Expediente: **051970409947**  
 Radicado: **RE-01440-2026**  
 Sede: **REGIONAL BOSQUES**  
 Dependencia: **DIRECCIÓN REGIONAL BOSQUES**  
 Tipo Documental: **RESOLUCIONES**  
 Fecha: **05/05/2026** Hora: **16:11:56** Folios: **12**

### POR MEDIO DE LA CUAL SE RENUEVA UN PERMISO DE VERTIMIENTOS Y SE ADOPTAN OTRAS DETERMINACIONES

**Imagen 3.** Determinantes ambientales del predio identificado con FMI: 018-11644  
 Tomado del SIG (MAPG-GIS CORNARE 2026)

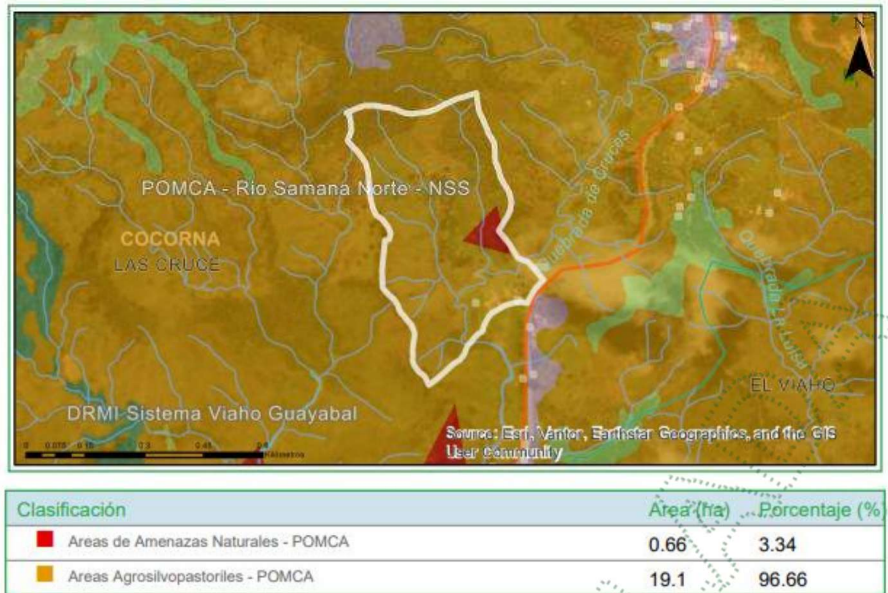
- **Acuerdo 251 de 2011:** Reglamentación a rondas hídricas y las áreas de protección o conservación aferentes a las corrientes hídricas y nacimientos de agua en el Oriente del departamento de Antioquia, jurisdicción CORNARE; por retiro a la fuente existente en el predio.
- **POMCA:** Una vez consultado en el Sistema de Información Ambiental Regional SIAR de Cornare, el predio donde se ubica la actividad presenta restricciones ambientales por encontrarse al interior de los límites del Plan de Ordenación y Manejo de la Cuenca Hidrográfica POMCA del Río Samaná Norte, aprobado por Cornare mediante la Resolución No. 112-7293-2017, en la siguiente zonificación: áreas agrosilvopastoriles en un porcentaje del 96,66% (19,1 ha) y áreas de amenazas naturales en un porcentaje del 3,34% (0,66 ha) (**Imagen3**).

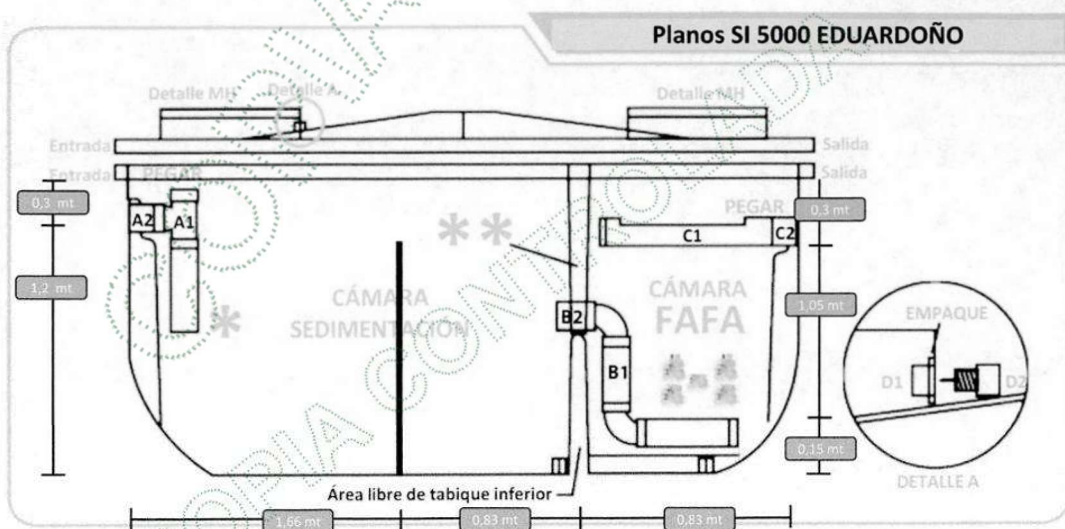
El sistema de tratamiento propuesto en la Granja Corazón de Jesús está conformado por un tanque séptico de dos compartimentos con un volumen total de 3.730 litros (distribuidos en 2.380 litros de capacidad útil y 1.350 litros para el almacenamiento de lodos digeridos). Posteriormente, el sistema integra un Filtro Anaerobio de Flujo Ascendente (FAFA) que posee un volumen efectivo de material filtrante de 1,317 m<sup>3</sup>. El efluente final se dispone en el suelo mediante un campo de infiltración. **(Imagen4).**

Es importante mencionar que, durante la visita técnica realizada al predio el día 22 de diciembre de 2025, se evidenció en campo que el tanque del sistema corresponde al contemplado en el diseño e instalado en el predio; sin embargo, se encuentra en condiciones regulares, debido a que su tapa presenta deterioro, lo que puede generar un funcionamiento inadecuado del sistema por el ingreso de aguas lluvias o escorrentías, y el desempeño del filtro FAFA (Imagen5)

- **REALIZAR** el mantenimiento y adecuación de la tapa del tanque séptico, con el fin de garantizar su correcto cierre hermético, evitando el ingreso de aire, aguas lluvias o escorrentías, lo cual puede afectar el adecuado funcionamiento del sistema, especialmente el desempeño del Filtro Anaerobio de Flujo Ascendente (FAFA).
